2020埋計発第122号  
2020年8月19日

日本原燃株式会社

濃縮・埋設事業所廃棄物埋施設保安規定の変更認可申請書の  
一部補正について

## 濃縮・埋設事業所廃棄物埋設施設保安規定補正対照表(第24次改正) (1/29)

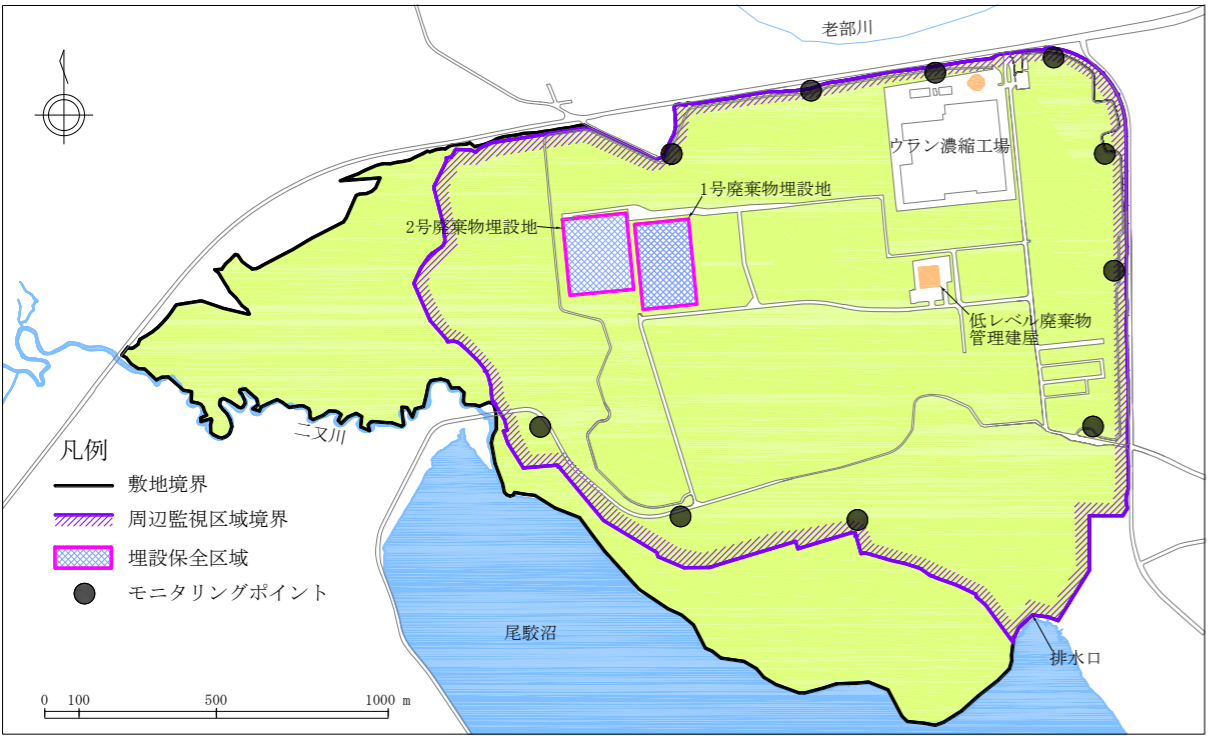
| 補正前  | 補正後   | 変更理由                        |
|--|---|-----------------------------|
|  <p>凡例</p> <ul style="list-style-type: none"> <li>敷地境界</li> <li>周辺監視区域境界</li> <li>埋設保全区域</li> <li>モニタリングポイント</li> </ul> <p>別図3 埋設保全区域図及び周辺監視区域図(第35条、第47条関係)</p> |  <p>凡例</p> <ul style="list-style-type: none"> <li>敷地境界</li> <li>周辺監視区域境界</li> <li>埋設保全区域</li> <li>モニタリングポイント</li> <li>気象観測機器</li> </ul> <p>別図3 埋設保全区域図及び周辺監視区域図(第30条、第42条関係)</p> | <p>その他記載の適正化(気象観測機器の追記)</p> |

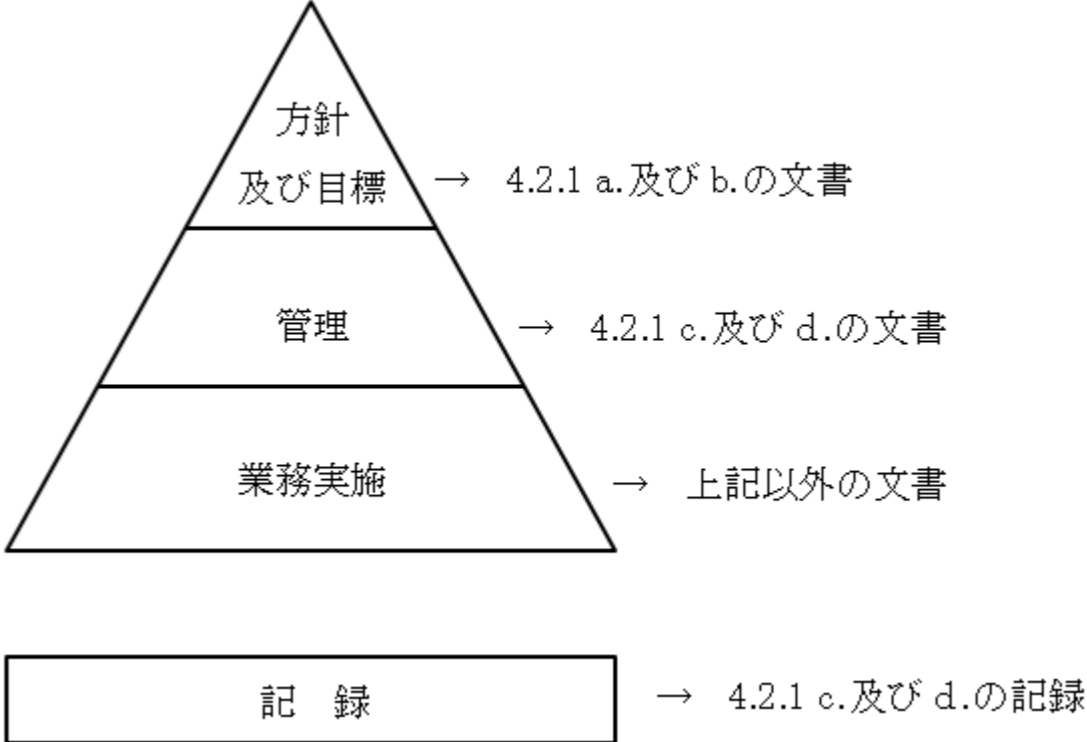
| 改正前(第23次)   | 改正後(第24次補正)  | 変更理由   |
|---|--|--|
| <p style="text-align: center;">品質マネジメントシステム (第1章の2)</p> <p style="text-align: center;">別図 1 の 2 プロセスの順序及び相互関係(第3条の5 関係)</p> | <p style="text-align: center;">第6条4 品質マネジメントシステム</p> <p style="text-align: center;">図 1 プロセス関連図 (第6条 4.1 関係)</p> | <p>変更理由</p> <p>原子力規制における検査制度の見直しに伴う変更<br/>(品質管理基準規則の制定に伴う変更)<br/>現別図1の2の記載箇所<br/>および各用語を変更</p> |

| 改正前(第23次)   | 改正後(第24次補正)  | 変更理由             |
|---|--|------------------|
| <p>別図1 保安に関する組織(第4条関係)</p>  | <p>別図1 保安に関する組織(第7条関係)</p>   |                  |

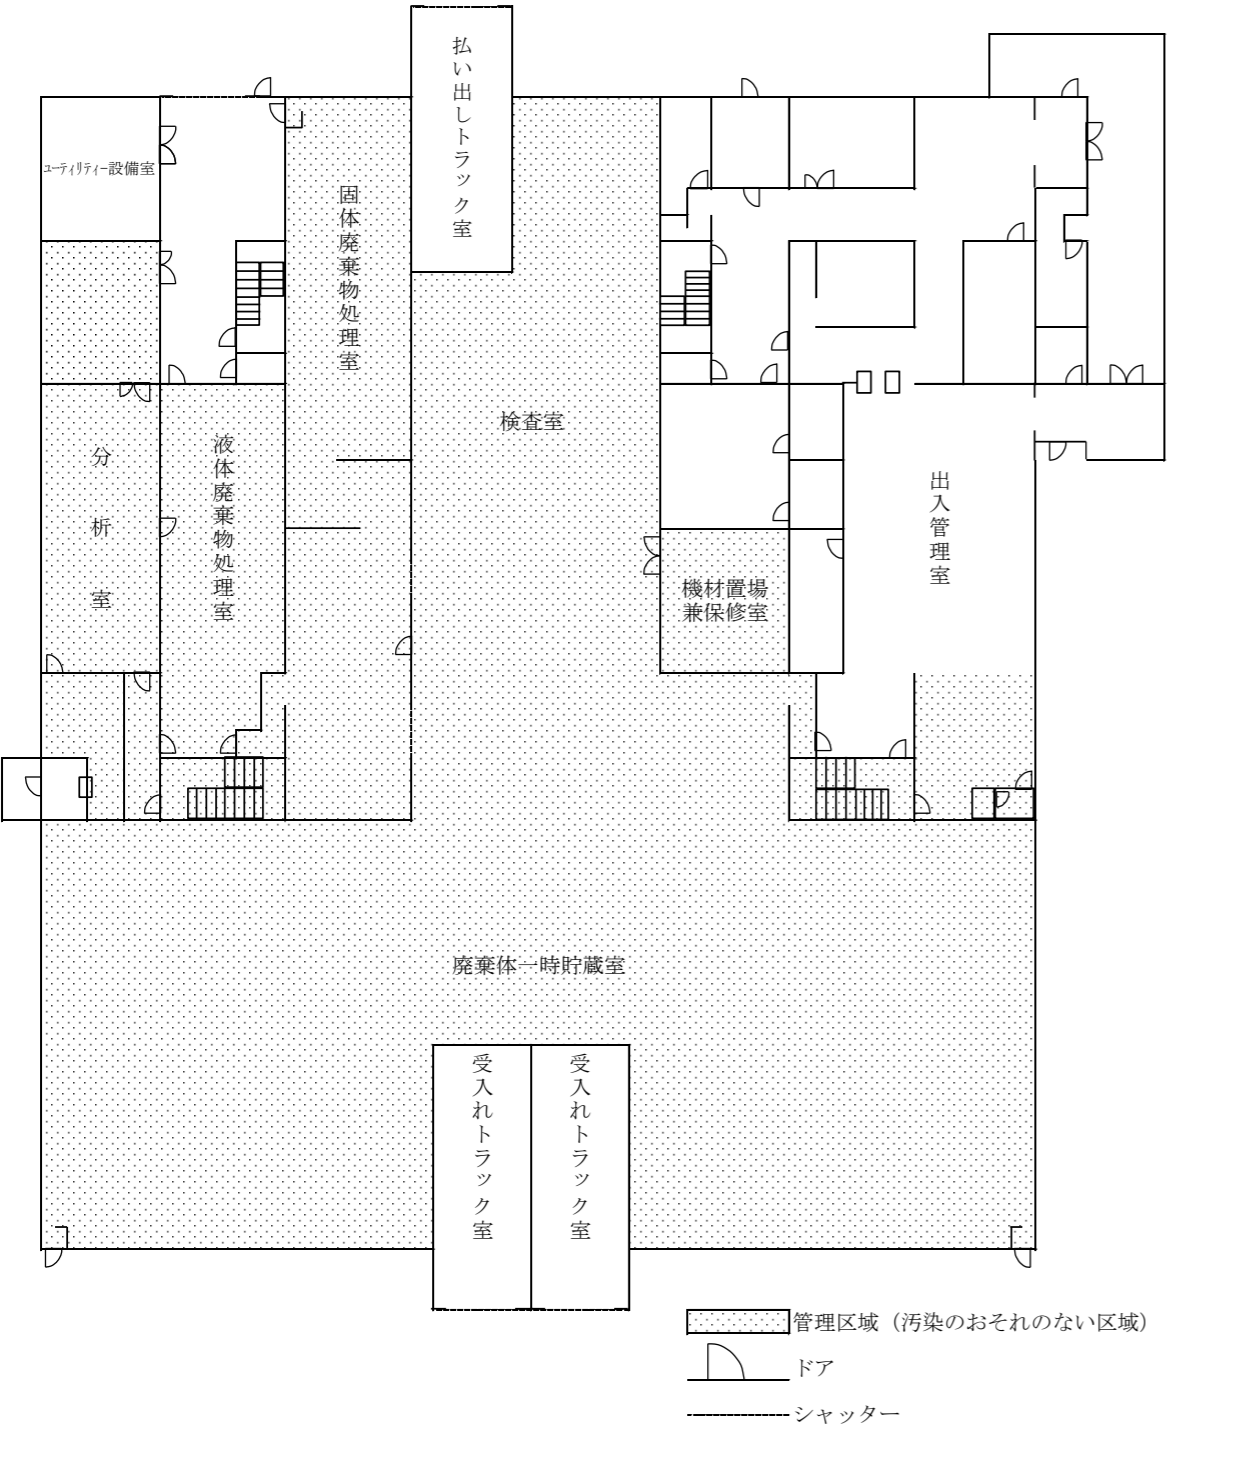
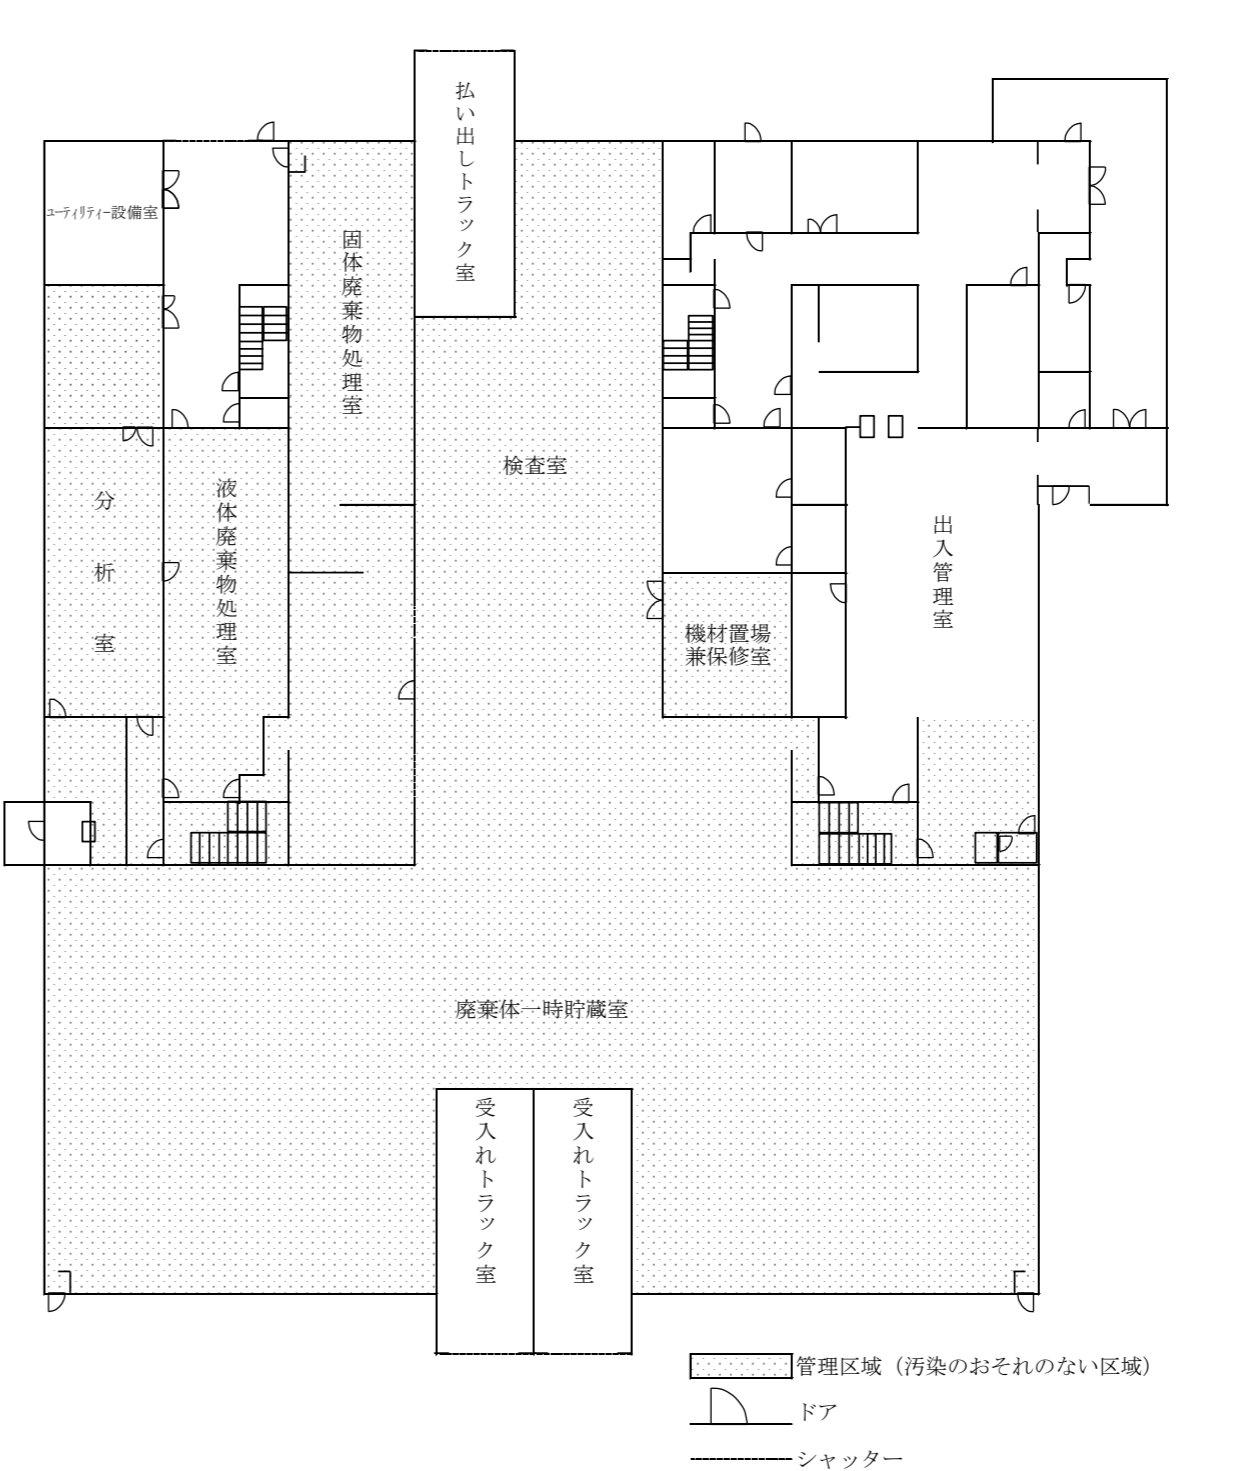
| 改正前(第23次)   | 改正後(第24次補正)  | 変更理由             |
|---|--|------------------|
|  |  | <p>組織改正に伴う追加</p> |

| 改正前(第23次)                                     | 改正後(第24次補正)                                   | 変更理由  |
|---|---|---|
| <p>別図 4 埋設保全区域図及び周辺監視区域図(第 27 条、第 36 条関係)</p> | <p>別図 3 埋設保全区域図及び周辺監視区域図(第 30 条、第 42 条関係)</p> |   |

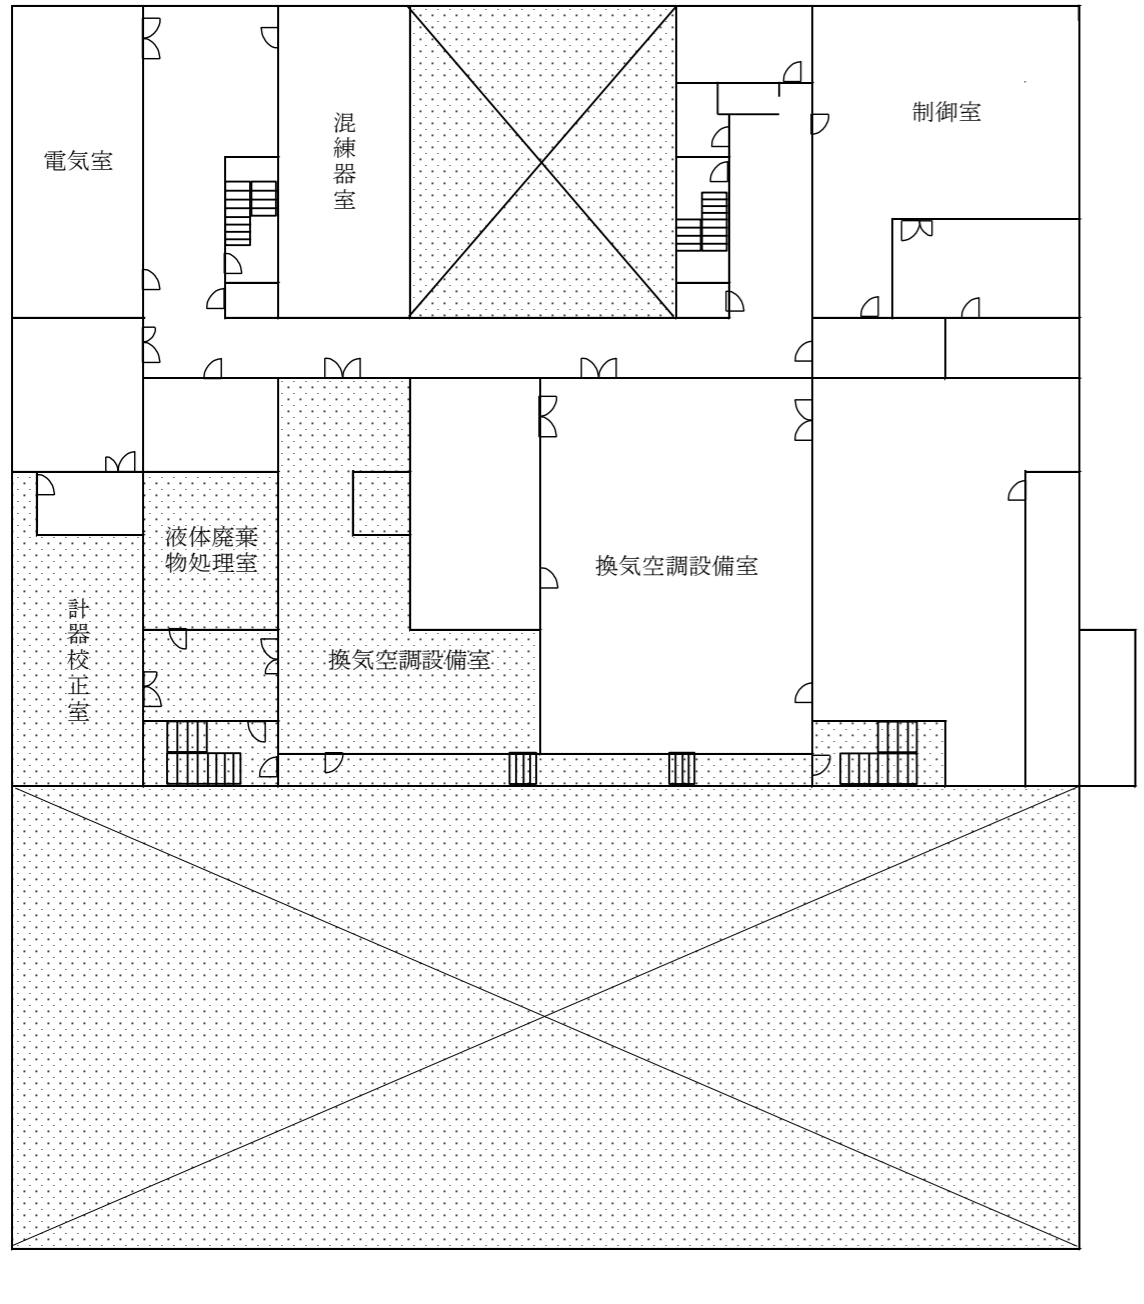
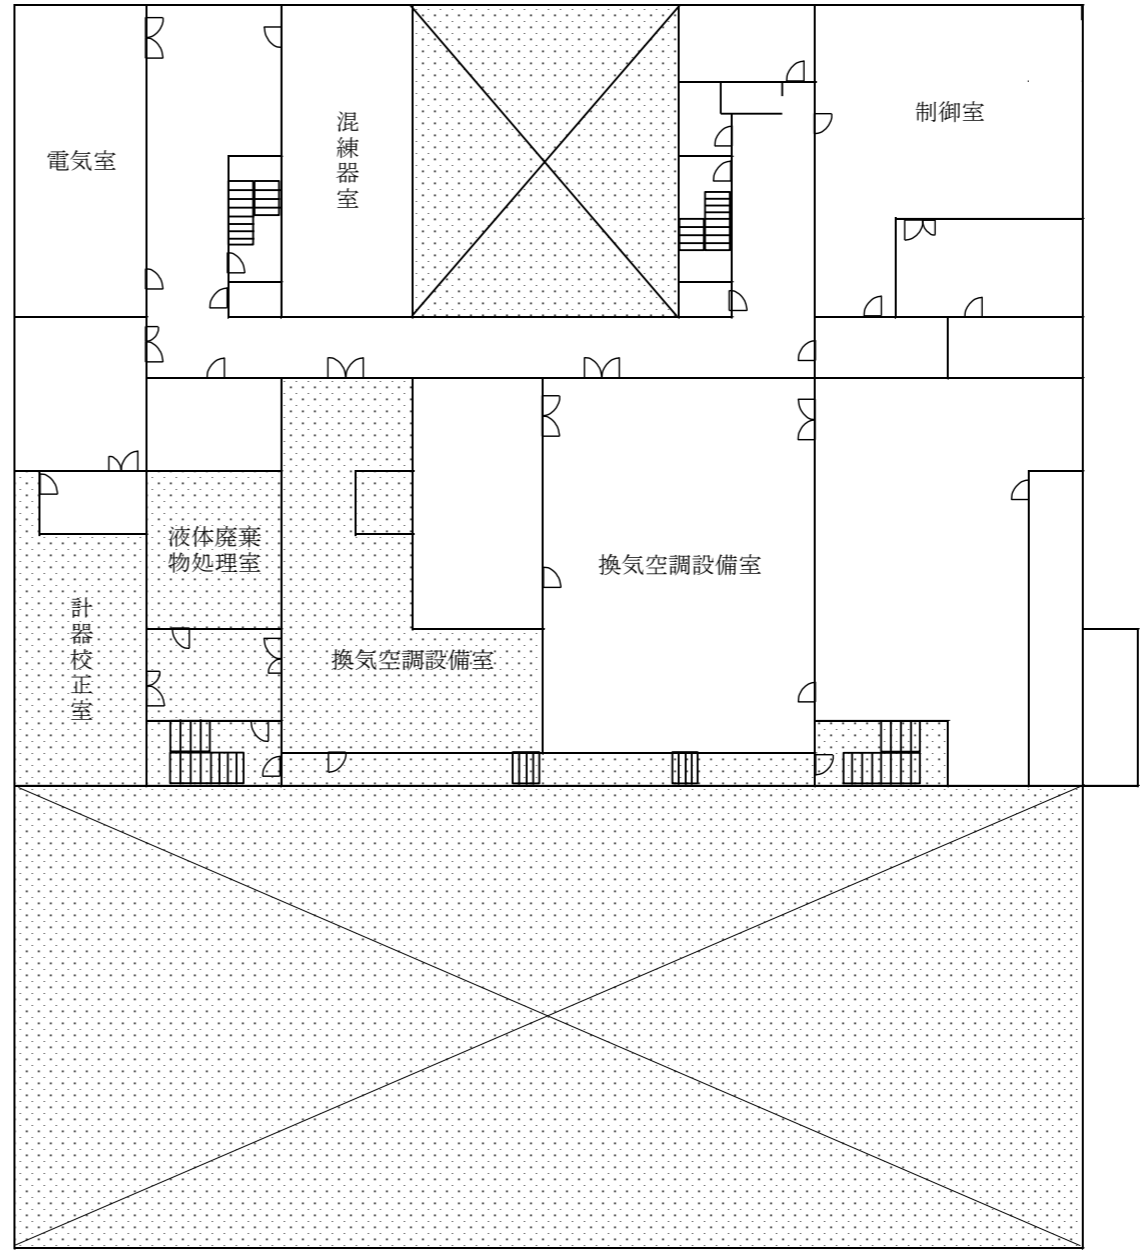
| 改正前(第23次)                                     | 改正後(第24次補正)                                   | 変更理由  |
|---|---|---|
|   |   | <p>変更理由<br/>                 その他記載の適正化<br/>                 (気象観測機器の追加)</p> |
